Lausunto 13.3.2026

ASIA: Lausunto Tevaniemen tuulivoimapuiston osayleiskaavan luonnokseen

Suomen luonnonsuojeluliiton Pirkanmaan piiri ry
Pyhäjärvenkatu 5 B, 2 krs, 33200 TAMPERE
pirkanmaa@sll.fi

kuva 1. Vasallisten metsäpeura vaadinten elinympäristöjen ennustekartta.

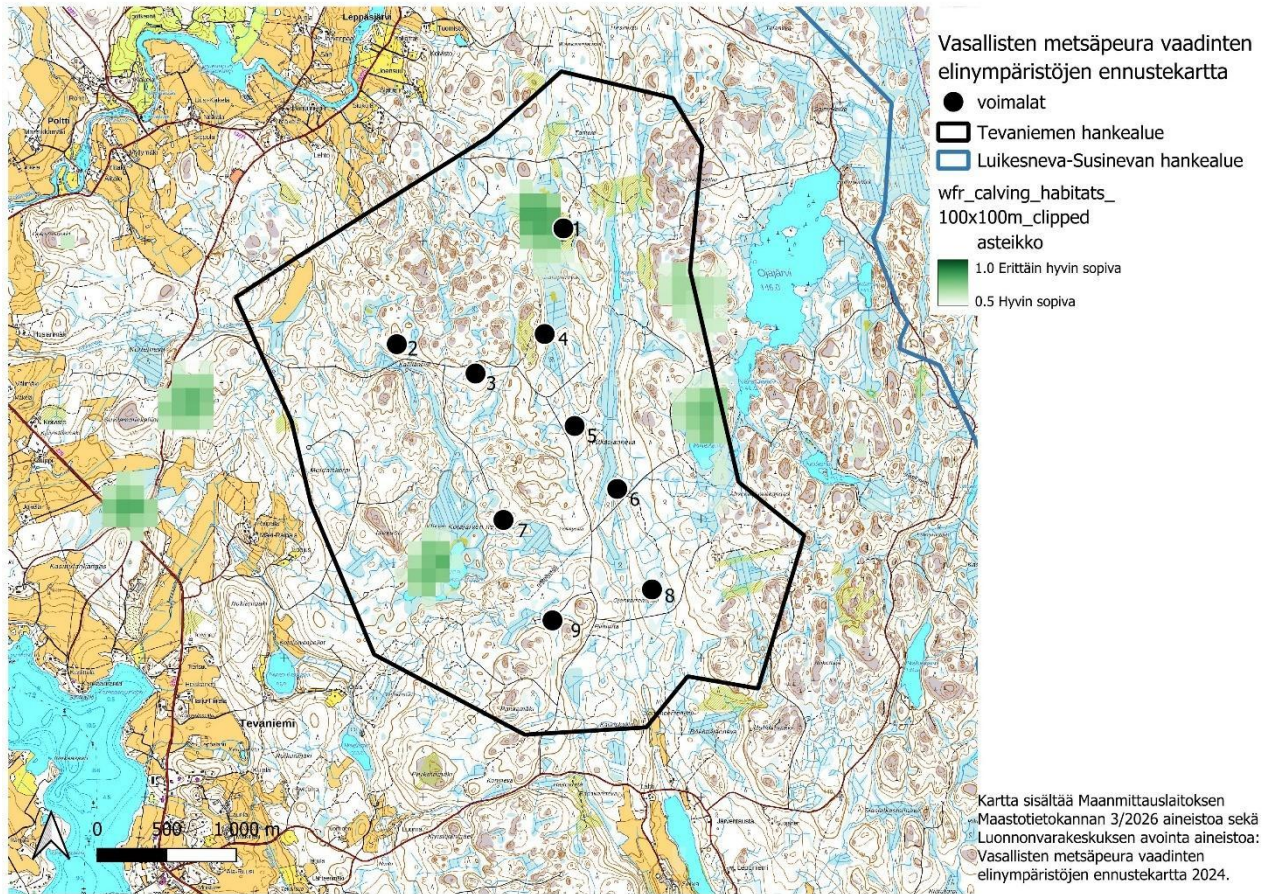
Sitowise sanoo osallistumis- ja arviointisuunnitelma vastineessaan, että hankealue ei ole metsäpeuran levinneisyysaluetta, vaan se alue sijoittuu Seitsemisen kansallispuistoon ja sen välittömään läheisyyteen. Tiedossa kuitenkin on, että Seitsemisen kansallispuistoon palautusistetut metsäpeurat ovat leviämässä länteen ja Luonnonvarakeskuksen tuottaman vasallisten metsäpeura vaadinten elinympäristöjen ennustekartan mukaan myös Tevaniemen hankealueella on erittäin potentiaalisia elinympäristöjä. Varsinkin voimala 1 sijoittuu erittäin hyvin sopivalle alueelle (kuva 1). Hanketta tulee siksi arvioida myös metsäpeuran liikkumisen ja leviämisen suhteen.
